ARARE - LES DESSOUS D'UN NOUVEAU QUARTIER

SÉANCE DE RESTITUTION - 15.09.2022

+ **SYNTHÈSE
DES ÉCHANGES**

BÂTI - MORPHOLOGIE ET IMPLANTATION

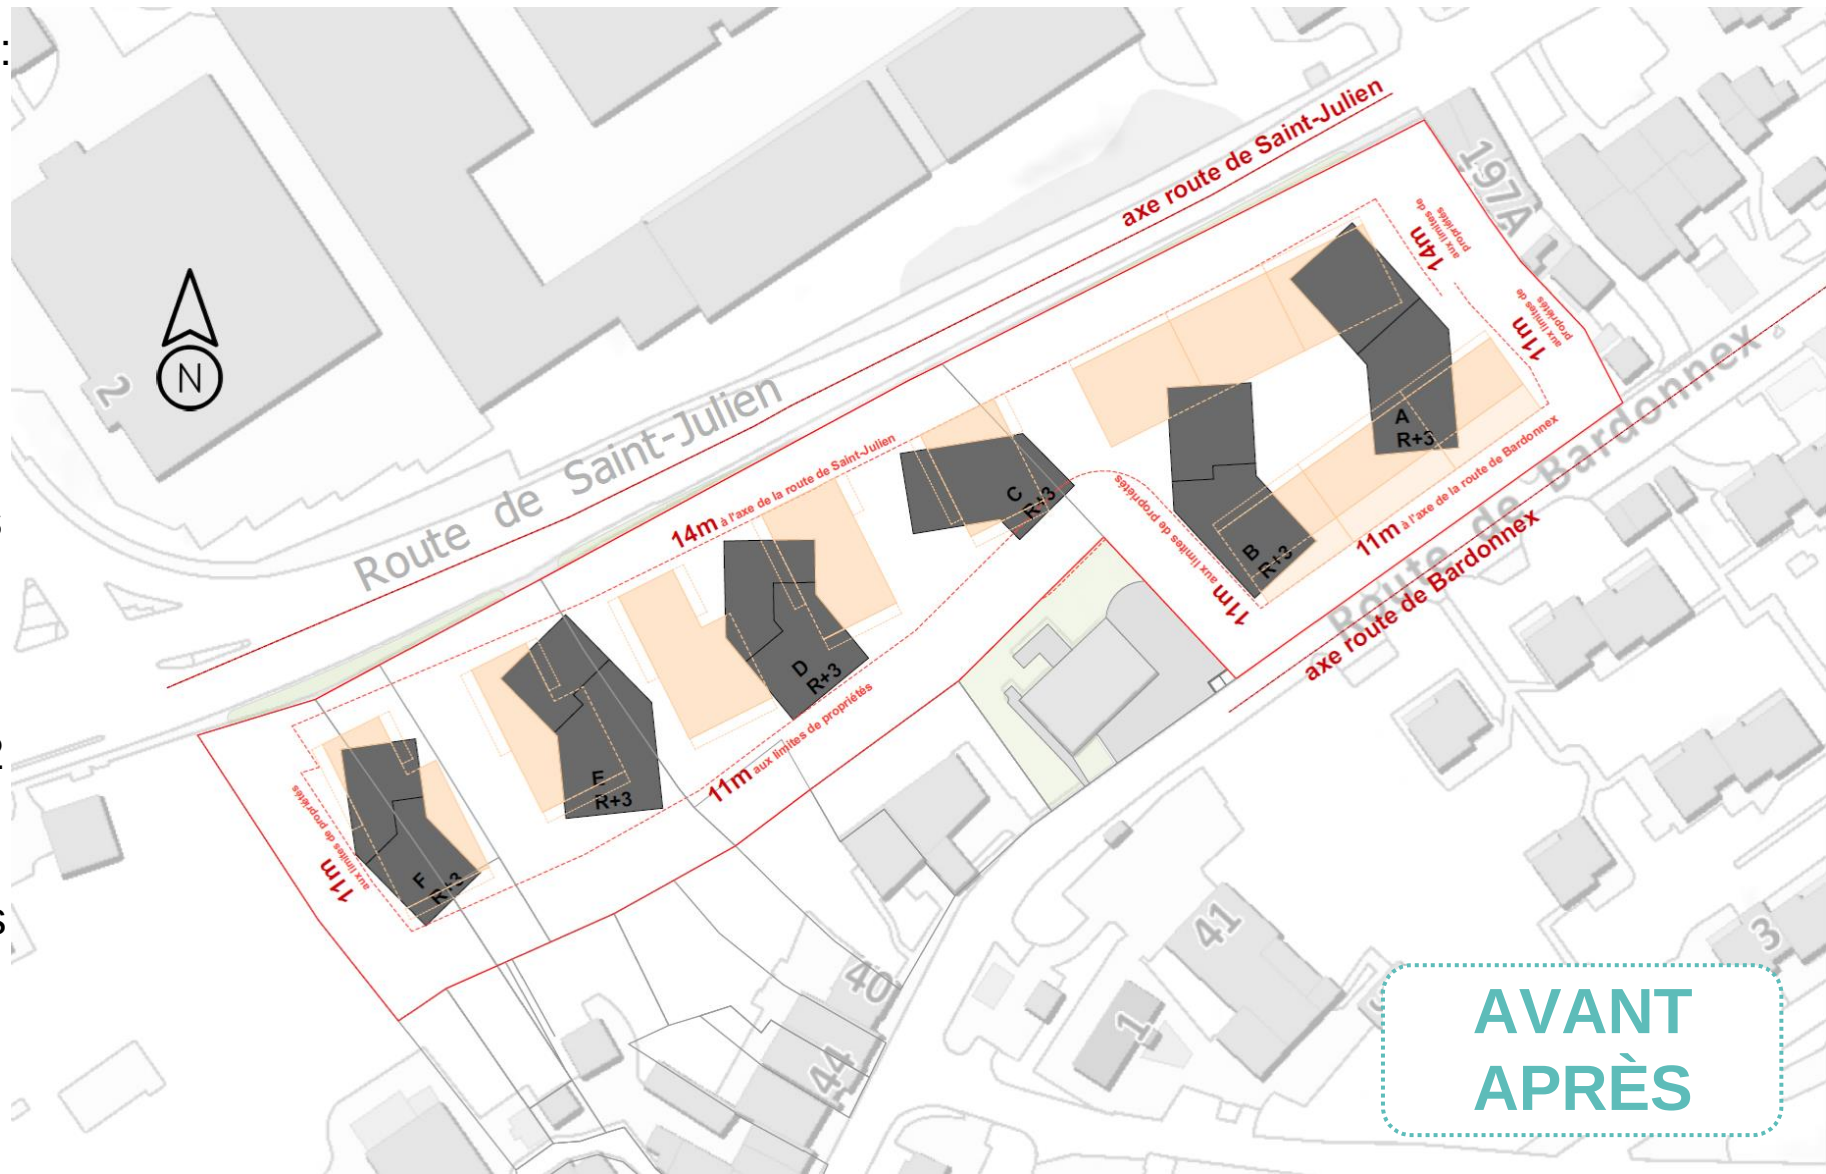
- Indice d'utilisation du sol (IUS) : **1,10 > 0,90** (-19%)
- 7 > 6 bâtiments
- Toujours environ 100 logements
- Meilleure intégration à la morphologie du terrain existant
- Implantation plus libre et moins rigide.
- Plus de façades parallèles les unes par rapport aux autres.
- Les bâtiments dialoguent 2 à 2 générant 3 espaces de rencontre bien définis
- Les vues depuis les logements sont plus ouvertes sur le paysage environnant.

STATIONNEMENT SOUTERRAIN - EMPRISE

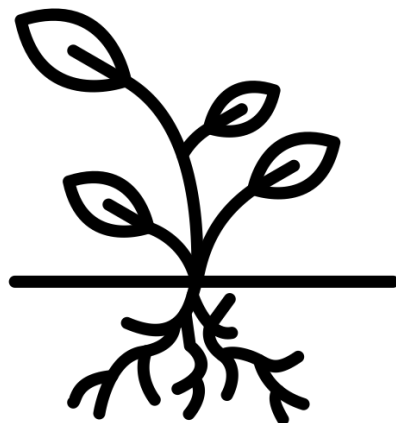
- Réduction de l'emprise du parking
- Environ 40% (avant)
> 64 % (après)
de pleine terre sur
l'ensemble du site

SURFACES EN PLEINE TERRE

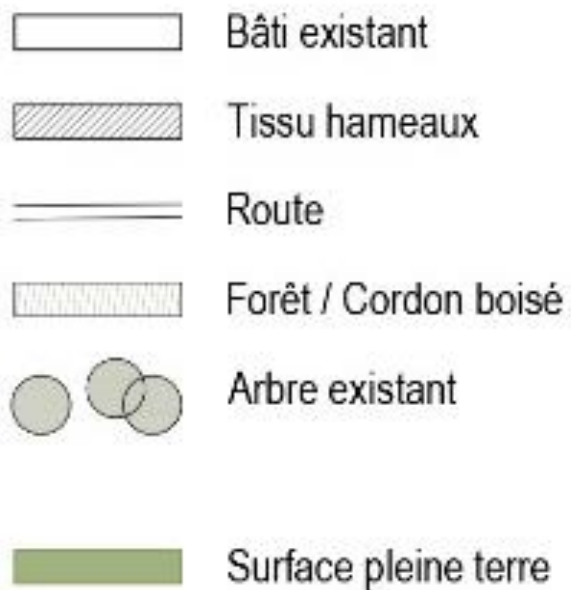
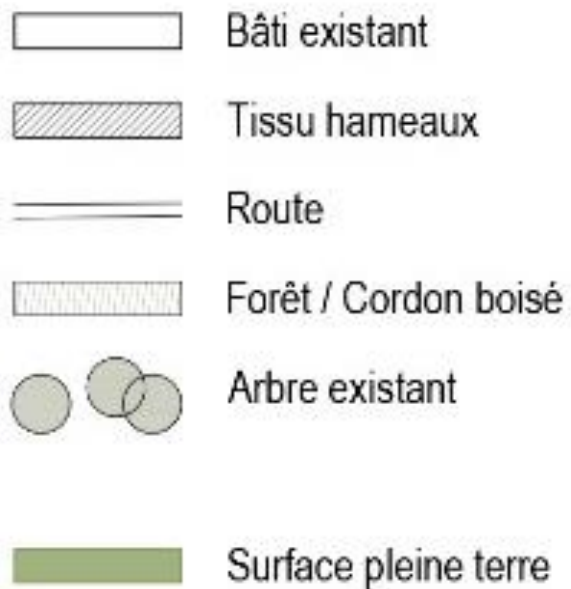
- Environ 40% de pleine terre

- Environ 64% de pleine terre

ARBRES ABATTUS / PLANTÉS

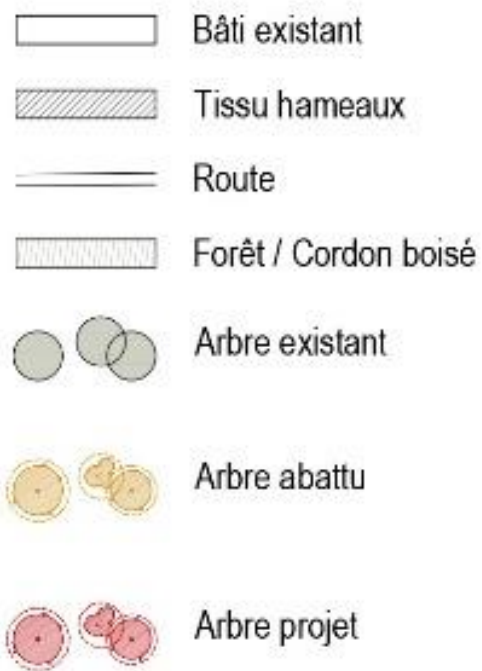
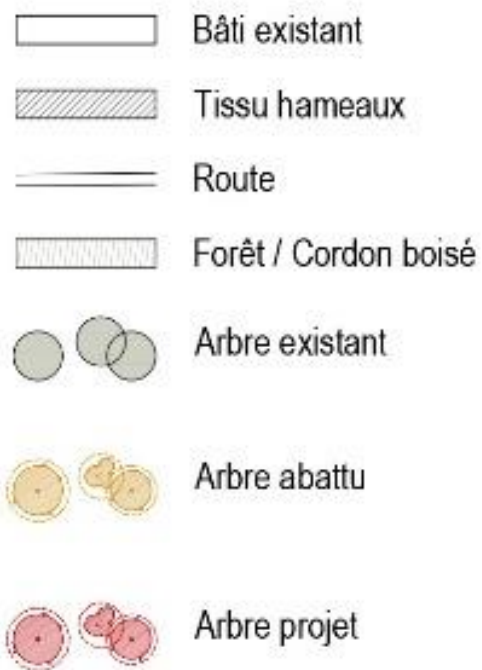
- 89 arbres plantés
- 9 arbres abattus

- 85 arbres plantés
- 6 arbres abattus
